图号 DWGNO																				变更	品号 ITEM	所要数 REQD PER SET		
变更 Rev.	序号 ITEM	品 名 DESCRIPTION		DEF	部件代号 MATERIAL CODE		品/群 ITEM	L 番	材料代号- 材料规格 MATERIAL				单 位	切 断	购 入	加 工 涂装 涂装 以外		热处理 HTTR		-00	G01	G02	G03	
	-01	轴套			OX-210AT. 1-1L01G01				20#- ϕ 50*27											-01

常用				 宁波奥德普电梯部件有限公司	
批准 APPROVED	日期 DATE	2015.4.29	重量 WEIGHT	比例 SCALE	名称 TITLE
保留	制图 DRAWN	李煜		1:1	轴套
	设计 DESIGNED	李煜			
一次	审核 CHECKED			共1张 第1张	图号 DWGNO
					OX-210AT. 1-1L01
					版本 01

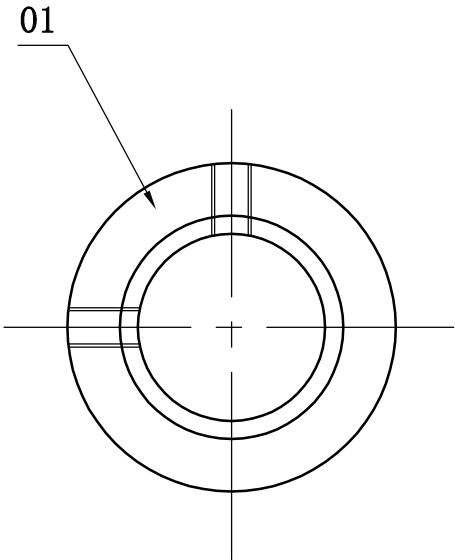
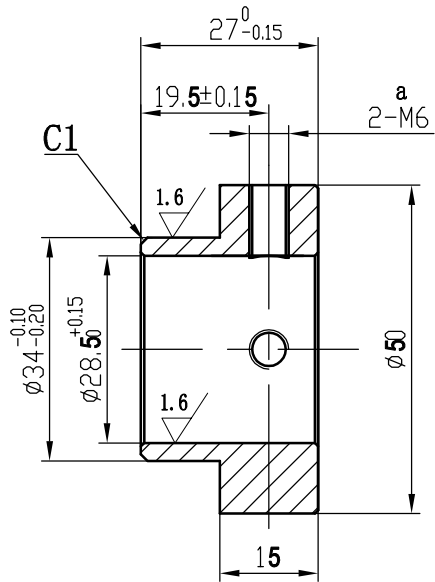
a	1	B3	李煜	2018.5.17	作业过程中出现了左右焊接时出现同一方向的, 为了避免此情况, 变更成2-6mm坡口																	
标记	处数	分区 PLACE	签名 GUANITY	日期 DATE	更改内容 CHANGE	标记	处数	分区 PLACE	签名 GUANITY	日期 DATE	更改内容 CHANGE
